CCR-VIA -- COMITATO DI COORDINAMENTO REGIONALE PER LA VALUTAZIONE D'IMPATTO AMBIENTALE

Giudizio n° 4154 Del 21/02/2024
Prot. n° 23/036059 Del 31/01/2024

Oggetto: Ampliamento piazzale esistente

**Verifica di Assoggettabilità a V.I.A. – V.A.
S.E.R. Plast srl - Progetto di ampliamento piazzale esistente**

Infatti, in tale **area, evidenziata in ARANCIONE** nella TAV 05 allegata alla presente e di seguito riportata, si colloca la sezione di trattamento MPS, che da progetto è stata ampliata per elevare la qualità del prodotto proposto.

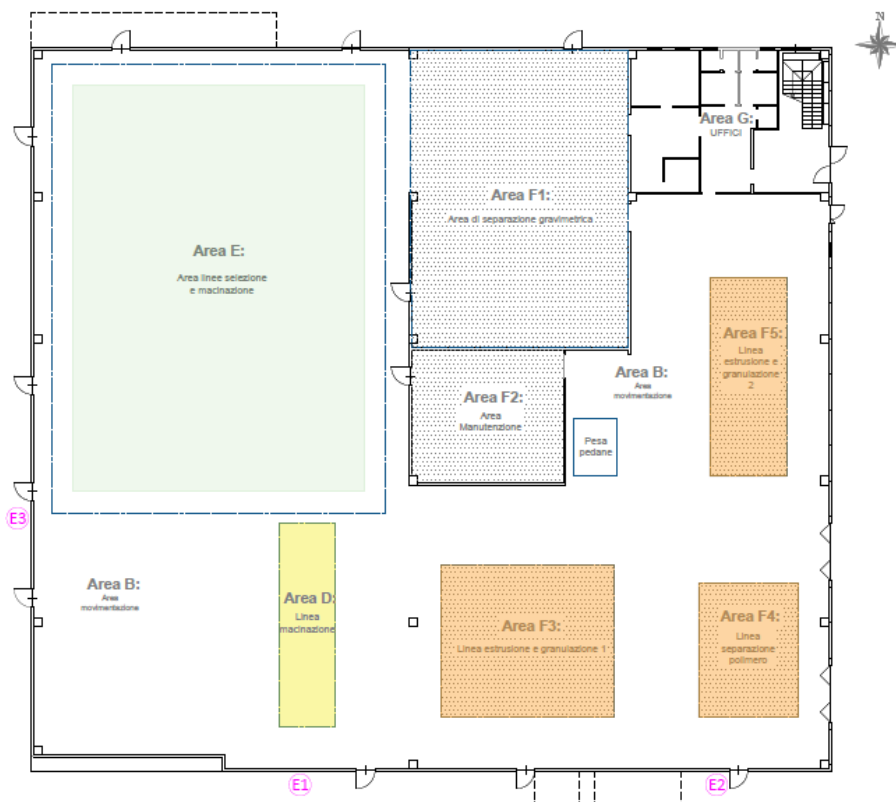
2. Descrivere gli impianti e le attività asservite ai punti di emissione proposti, specificando anche le modifiche richieste relativamente al punto di emissione E2 e produrre una planimetria dei punti di emissione in atmosfera

Il tecnico precisa che l'incremento di portata del punto di emissione E2 è giustificato dalla riscontrata necessità di aumentare l'efficienza del sistema di aspirazione puntuale su ogni singola macchina nelle condizioni più gravose di esercizio.

Sono stati inseriti, infatti, dei **processi di estrusione e granulazione**, che permettono all'Azienda di **trattare internamente parte delle MPS prodotte**.

Il punto di emissione E1 è un collegamento puntuale a n.2 trituratorie elettriche, area evidenziata in GIALLO nella TAV 05 allegata alla presente, in cui si trova la linea di trattamento e recupero (R3).

Il punto di emissione E3, infine, è un collegamento puntuale a n.4 mulini macinatori, di cui n.3 "Adler G 90" e n. 01 "VM120", area evidenziata in VERDE nella TAV 05 allegata alla presente, in cui si trova la linea di selezione e macinazione (R3).

PLANIMETRIA CON LAYOUT IMPIANTO RIFIUTI - Scala 1:200

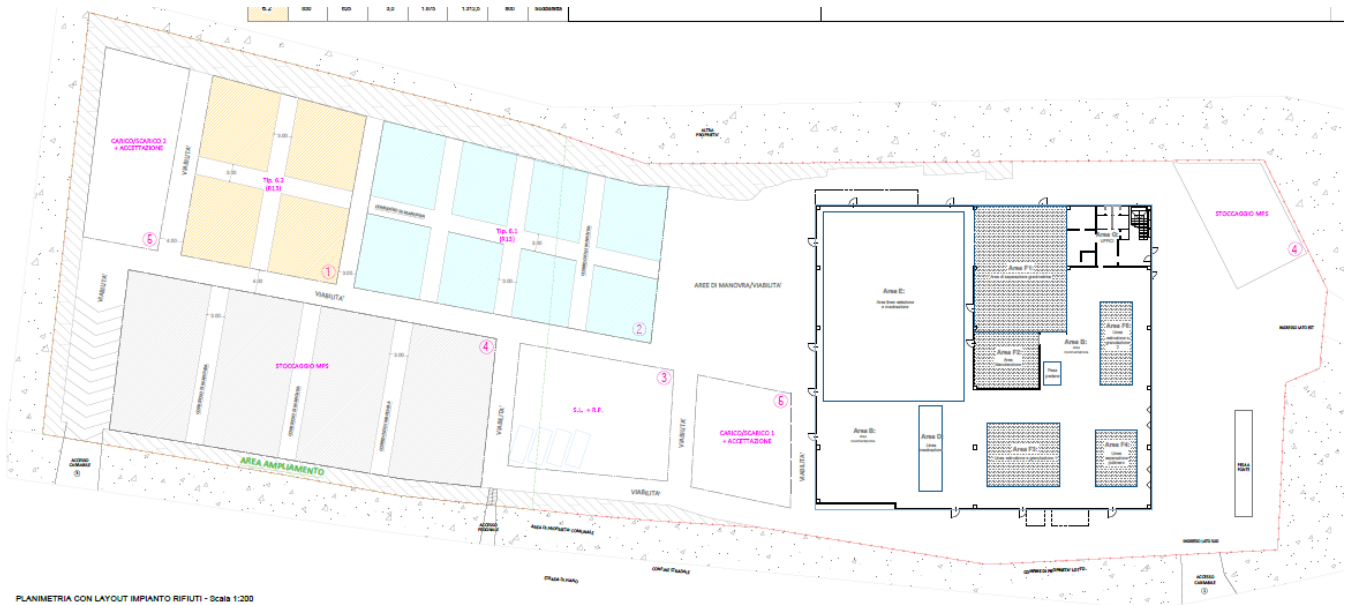
3. Indicare gli accorgimenti previsti per limitare la dispersione eolica di materiale nelle aree esterne di messa in riserva e di stoccaggio delle MPS e dare evidenza che l'ampiezza delle aree di messa in riserva sia compatibile con la potenzialità istantanea di rifiuti, tenendo conto dell'altezza massima di 3 m indicata nella circolare n. 1121/2019

Il tecnico precisa che le nuove aree esterne in progetto (ampliamento Ovest) destinate alla messa in riserva dei rifiuti in ingresso ed allo stoccaggio delle MPS, sono ubicate mediamente a 2,50 - 3,00 metri al di sotto del piano stradale e dei terreni circostanti, risultando quindi protette dall'azione diretta del vento; inoltre sul lato Est di tali aree è presente il capannone industriale che ospita le attività di recupero, lo stesso contribuisce a schermare il vento proveniente dai quadranti orientali.

Il tecnico fa presente inoltre che i rifiuti in ingresso sono quasi per la totalità pressati e reggettati, mentre i rifiuti in uscita sono relegati in big bags chiusi e dotati di cappuccio.

Il tecnico allega la TAV. N° 3 rev.01 aggiornata, datata gennaio 2024, con la disposizione in pianta dei rifiuti in ingresso destinati a recupero (R13) e delle MPS, unitamente alla descrizione grafica delle modalità di abbancamento delle balle, tenuto conto dell'altezza massima di 3 m indicata nella circolare n. 1121/2019.

Il tecnico dichiara che dall'elaborato si evince che l'ampiezza dell'area di messa in riserva (R13) è compatibile con la potenzialità istantanea indicata in progetto, sia per quanto attiene alla tipologia 6.1 (2000 ton) che per la tipologia 6.2 (800 ton).

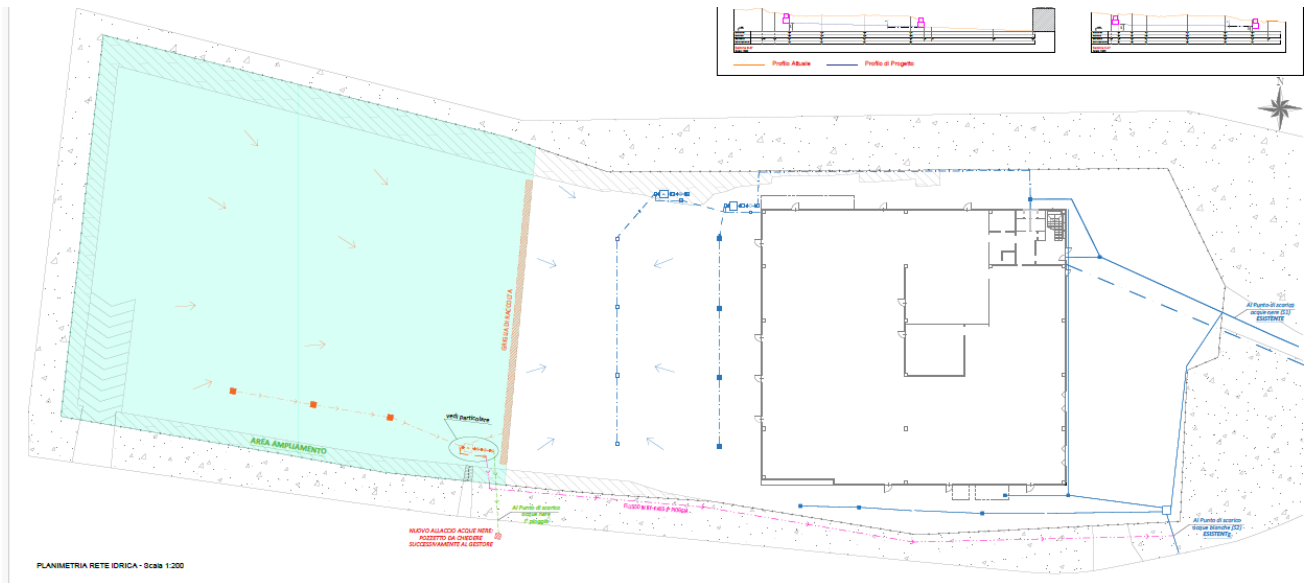
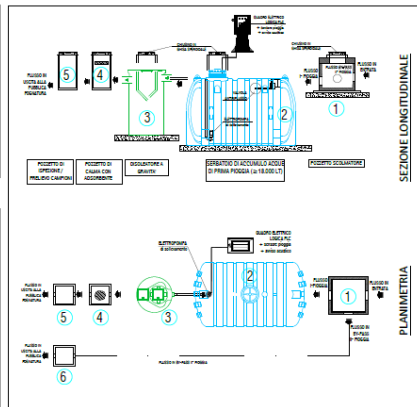
4. Aggiornare la planimetria della rete di raccolta delle acque meteoriche indicando tutte le linee di raccolta e di scarico.

Il tecnico ha provveduto all'aggiornamento dell'elaborato grafico TAV. N° 4 rev.01, datato gennaio 2024, indicando tutte le linee di raccolta e scarico delle acque meteoriche, sia esistenti che in progetto.
